dachgeschoss

bauverfasser:		der architekt:	
neubau der berghütte am skiffst stockinger 72250 freudenstadt/lauterbad flst.-nr.: 1695/2			
bauherr:		der bauherr:	
steffen schillinger amseilweg 5 72250 freudenstadt/lauterbad			
zeichnung:	maßstab:	format:	
dachgeschoss	1:50	59,4 / 84,1	
planphase:	datum:	plan-nr.:	
werkplanung	17.01.2014/ rh	1304-022c

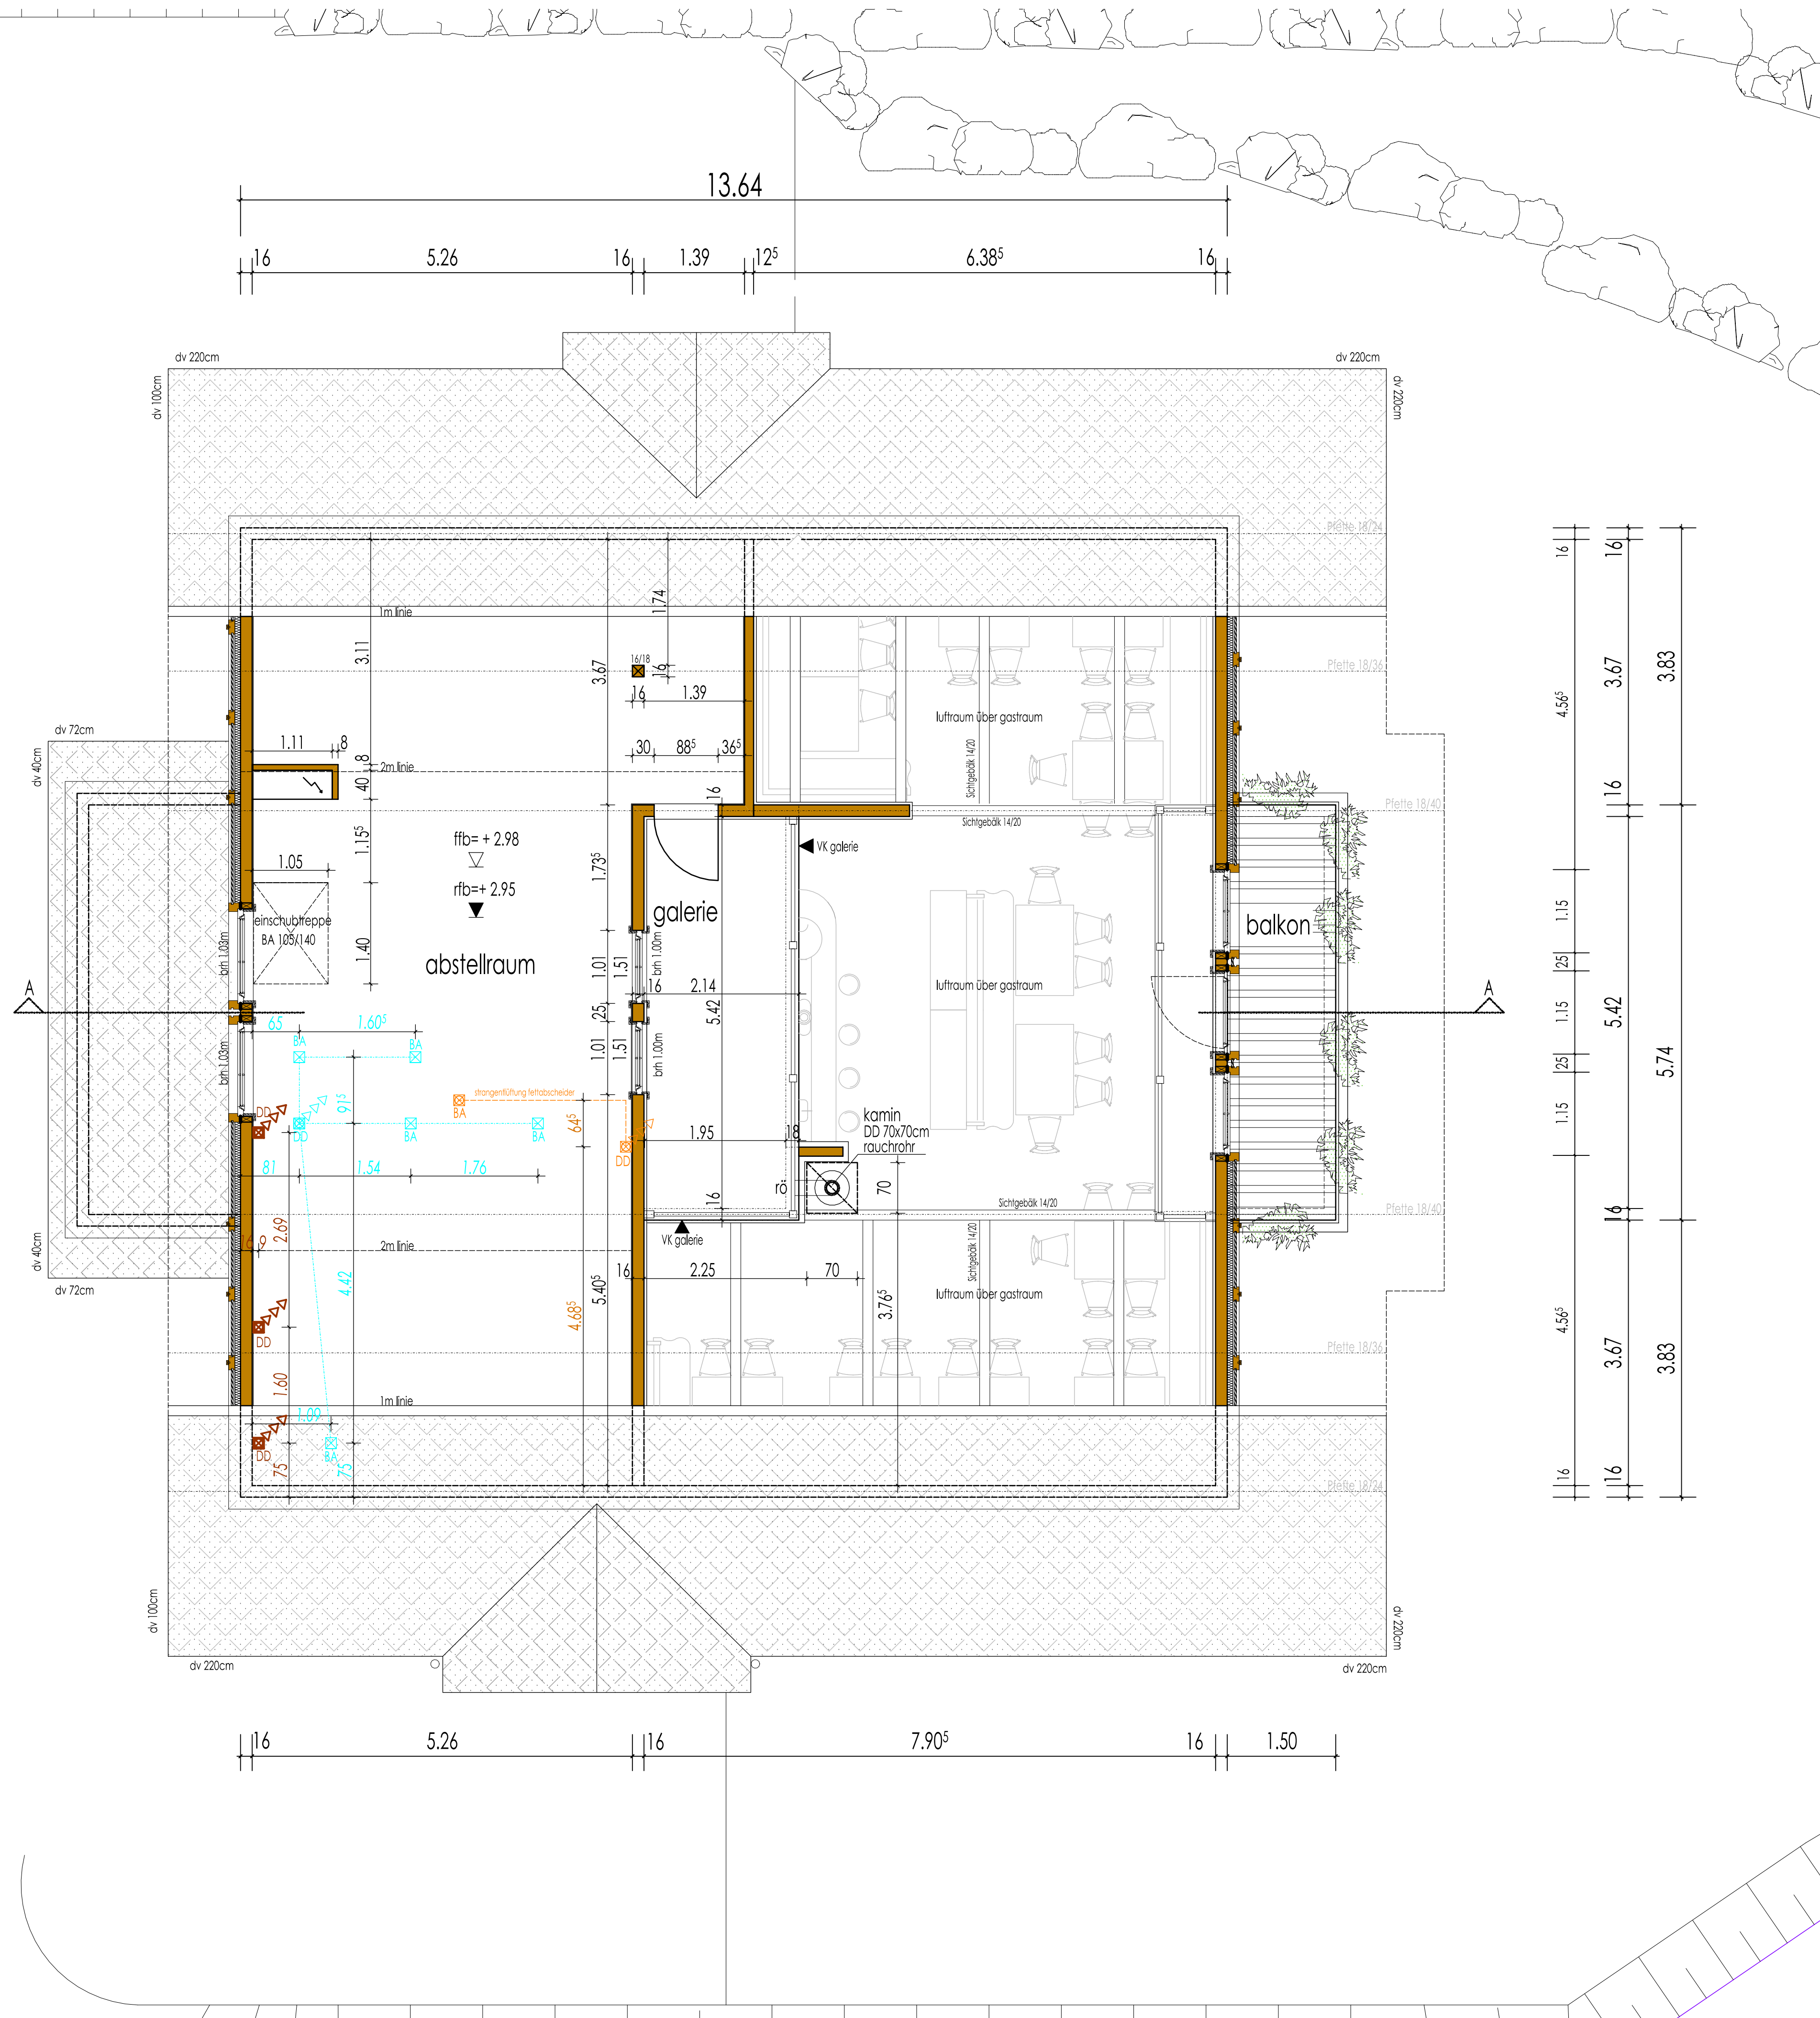
- sämtliche öffnungen ab rfb!
- strangenlüftung fettabscheider in deckengebälk nach 1.ener wand verschieben
- entlüftung wc's im gebälk zusammenfassen

- entlüftung wc's
- fettabscheider
- schmutzwasser
